Änderung Nr. 59 des Flächennutzungsplanes im Bereich des vorhabenbezogenen Bebauungsplanes "Erweiterung Moser Caravaning (He 133-VEP)"

Vorhabenbezogener Bebauungsplan "Erweiterung Moser Caravaning (He 133-VEP)"

I. Vermerk

über die Beteiligung der Behörden gemäß § 4 Abs. 2 BauGB und über die landesplanerische Stellungnahme der Oberen Landesplanungsbehörde

| Plan: | Zirkummaß der neuen Teilfläche | |

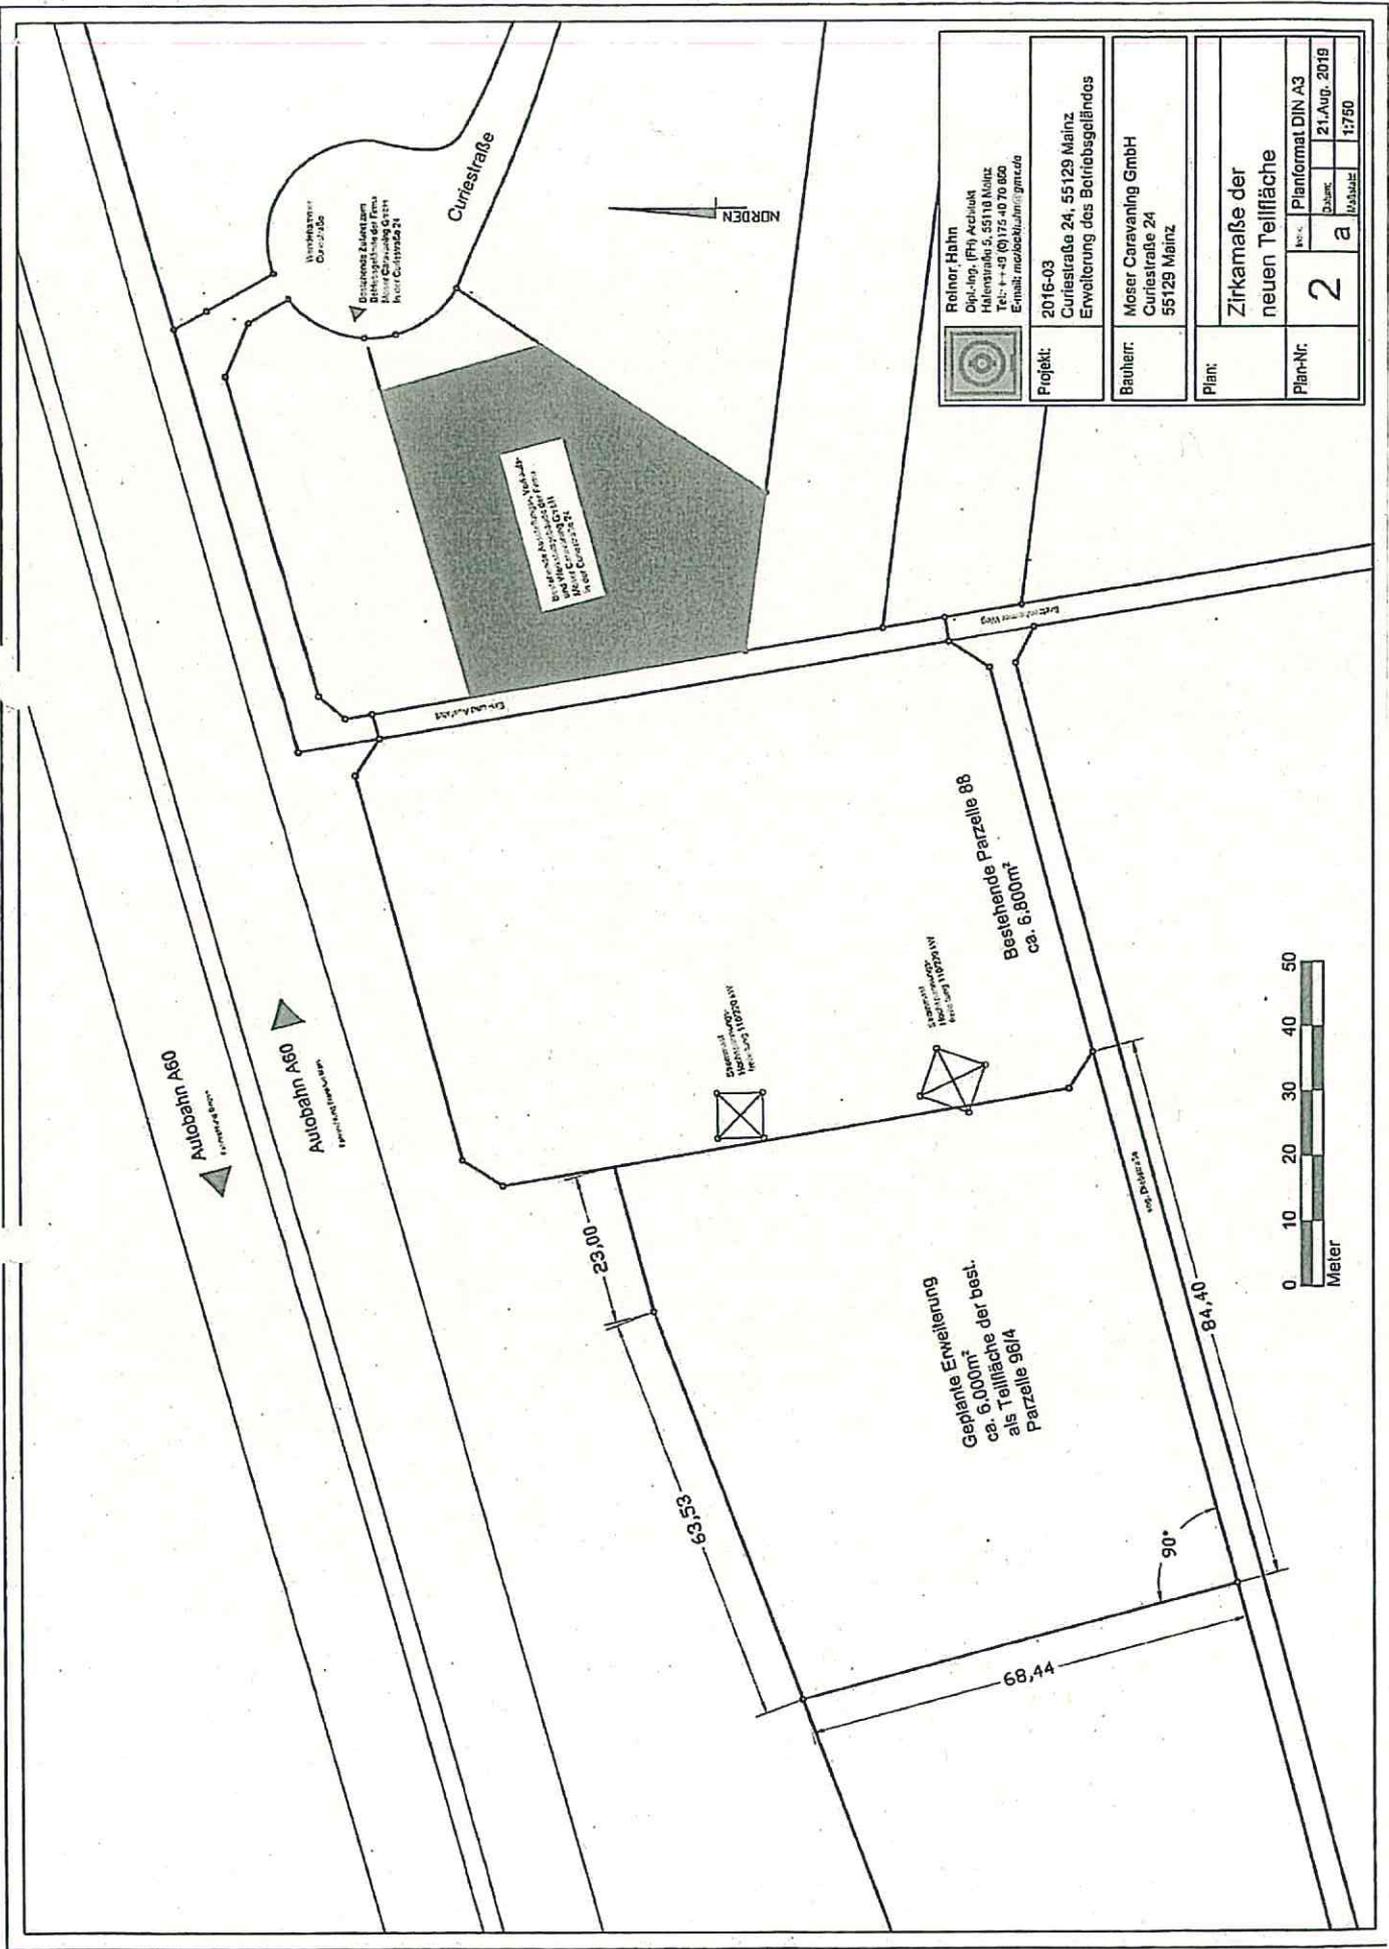
Voraussetzung für die Umsetzung der mit der Aufstellung des Bebauungsplans verfolgten Ziele ist, dass der Vorhabenträger, die Firma Moser, über das gesamte von dem Bebauungsplan betroffene Areal verfügt. Daher hat der Stadtrat in seiner Sitzung vom 25.09.2019 die Verwaltung ermächtigt, eine ca. 6.000 m² große Teilfläche aus der o. g. Parzelle, die eine Landespflegerische Ersatzfläche (LEF) darstellt, an die Firma Moser zu veräußern. Die Teilfläche ist in dem beigefügten Plan dargestellt.

Aus den Bebauungsplanunterlagen (Planstufe II) geht hervor, dass die Firma Moser eine Fläche von 8.700 m² aus der Parzelle Nr. 96/4 erwerben muss, um die Planungsziele zu verwirklichen. Da dadurch die im Beschluss genannte Fläche erheblich überschritten wird, ist ein neuer Beschluss notwendig.

Aufgrund der Anforderungen an die Eingrünung, der Sicherung einer artenschutzrechtlich erhaltenswerten Fläche auf dem Grundstück und aufgrund der Neustrukturierung und Optimierung der geplanten Erweiterungsflächen hat sich ein Mehrbedarf an Fläche zur Umsetzung des geplanten Vorhabens ergeben. Dem Vorhabenträger sind die Mehrkosten für den Flächenerwerb bewusst und er ist bereit, diese wie auch die sonstigen finanziellen Auswirkungen zu tragen. Das 67-Grün- und Umweltamt als zuständiges Fachamt zur Klärung der Frage, ob zusätzliche LE-Flächen in Anspruch genommen werden können, hat der Vorgehensweise ebenfalls bereits zugestimmt.

STELLUNGNAHME / Vorhabenbezogener Bplan-Entwurf "Erweiterung Moser Caravanning - VEP (He 133) inkl. Änderung Nr. 59 des FNP
RICHTFUNKTRASSEN

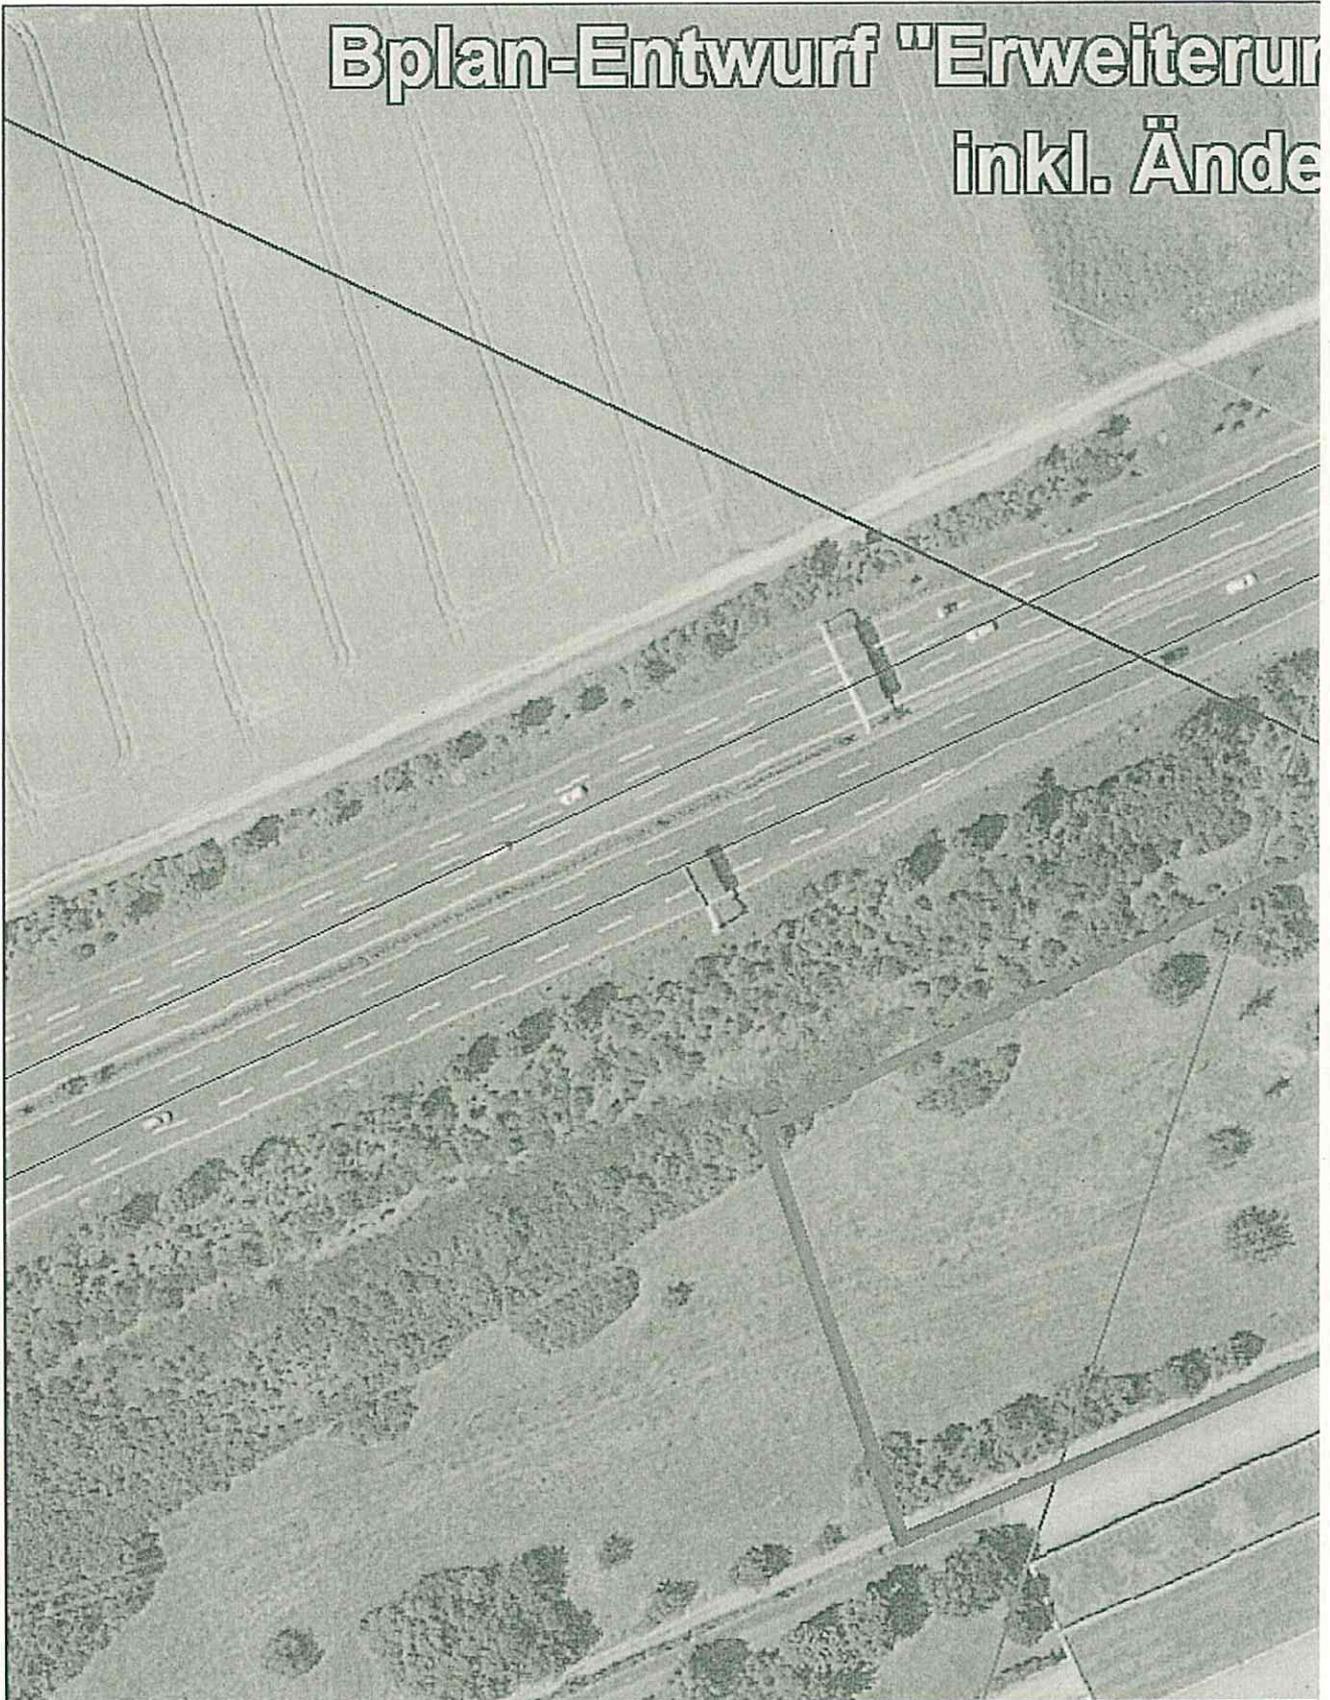
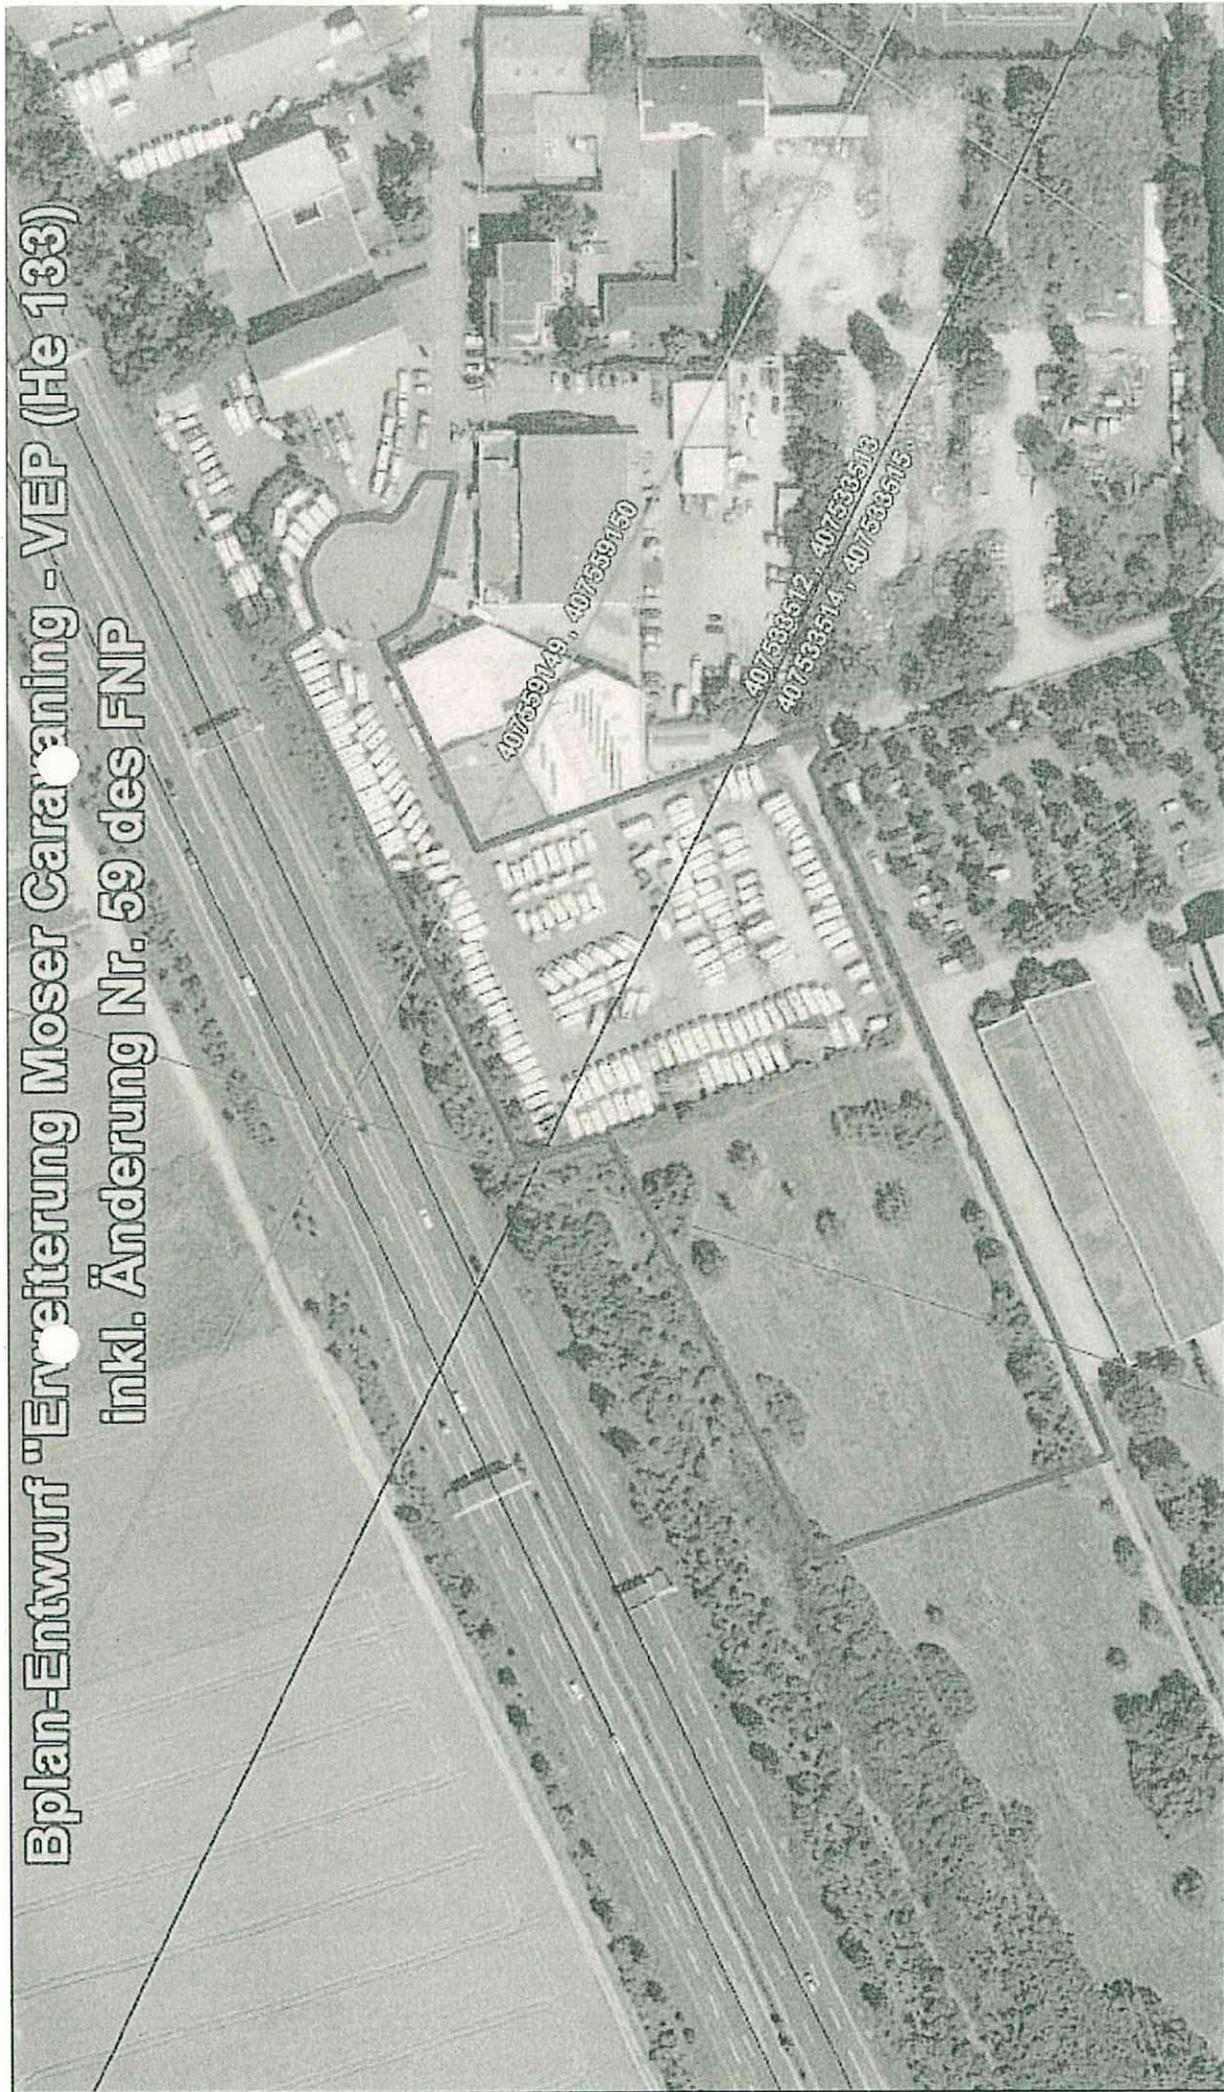
- durch das Plangebiet führen sechs Richtfunkverbindungen hindurch
- die Fresnelzone der Richtfunkverbindungen 407533512, 407533513, 407533514, 407533515 befindet sich in einem vertikalen Korridor zwischen 110 m und 150 m über Grund
- die Fresnelzone der Richtfunkverbindungen 407559149, 407559150 befindet sich in einem vertikalen Korridor zwischen 36 m und 66 m über Grund

Man kann sich diese Telekommunikationslinie als einen horizontal über der Landschaft verlaufenden Zylinder mit einem Durchmesser von rund 30/40-60m (einschließlich der Schutzbereiche) vorstellen (abhängig von verschiedenen Parametern). Bitte beachten Sie zur Veranschaulichung die beiliegende Skizze mit Einzeichnung des Trassenverlaufes. Alle geplanten Konstruktionen und notwendige Baukräne dürfen nicht in die Richtfunktrasse ragen.

Wir bitten um Berücksichtigung und Übernahme der o.g. Richtfunktrasse in die Vorplanung und in die zukünftige Bauleitplanung bzw. den zukünftigen Flächennutzungsplan. Innerhalb der Schutzbereiche (horizontal und vertikal) sind entsprechende Bauhöhenbeschränkungen s.o. festzusetzen, damit die raumbedeutsame Richtfunkstrecke nicht beeinträchtigt wird.

Aufgrund der übermittelten Fresnelzone der in der Stellungnahme genannten Richtfunkverbindungen bzw. der genannten Korridore ist nach derzeitigem Stand der Planung nicht von einer Beeinträchtigung der Schutzzone auszugehen. Die Fresnelzonen der Richtfunkverbindungen 407559149 und 407559150 verlaufen im Bereich des Bestandsgebäudes der Fa. Moser Caravaning, welches nicht verändert wird.

Die Fresnelzonen der Richtfunkverbindungen 407533512, 407533513, 407533514 und 407533515 mit einem Korridor von 110m und 150 m über Grund sind alleine aufgrund der seitens der Mainzer Netze GmbH definierten einzuhaltenden maximalen Gebäudehöhen unter den im Plangebiet vorhandenen Hochspannungsleitungen und den Vorgaben des Autobahnamtes Montabaur hinsichtlich der "Baubeschränkungszone" ebenfalls nicht tangiert. Aus vorgenannten Rahmenbedingungen ergeben sich bereits Festsetzungen im Bebauungsplanentwurf zur Bauhöhenbeschränkung. Weitere oder detailliertere Festsetzungen im Bebauungsplanentwurf oder Darstellungen im Flächennutzungsplan sind nach aktuellem Stand des Verfahrens nicht erforderlich.
